Zamenjava dušilnika nihanj 535 0117 10 v enosmerni sklopki generatorja 535 0105 10

Proizvajalec vozil: Dacia, Renault

INA 0026

Slika 1: 535 0117 10

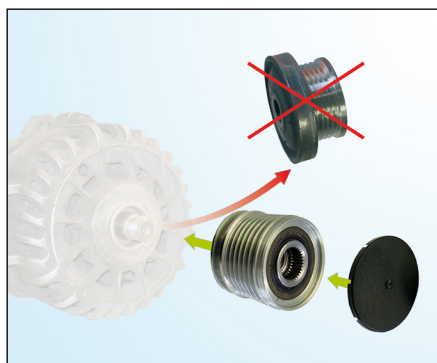
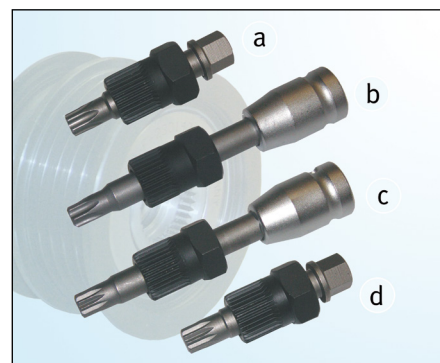
Dušilnik nihanj s št. LuK-AS 535 0117 10 (slika 1) se ne dobavlja več. Zamenjal ga je dušilnik s katal. št. 535 0105 10 (slika 2).

1. Odstranite klinasti rebrasti jermen.
2. Preverite vse komponente jermenskega pogona, če so poškodovane. Poškodovane komponente zamenjajte.
3. Odstranite originalno jermenico z generatorja (glej sliko 3).
4. Z ustreznim specialnim orodjem vgradite enosmerno sklopko generatorja 535 0105 10 (glej sliko 4).
5. Montirajte tesnilno kapo na enosmerno sklopko generatorja – **Pazite na pravilno lego!**
6. Montirajte klinasti rebrasti jermen.
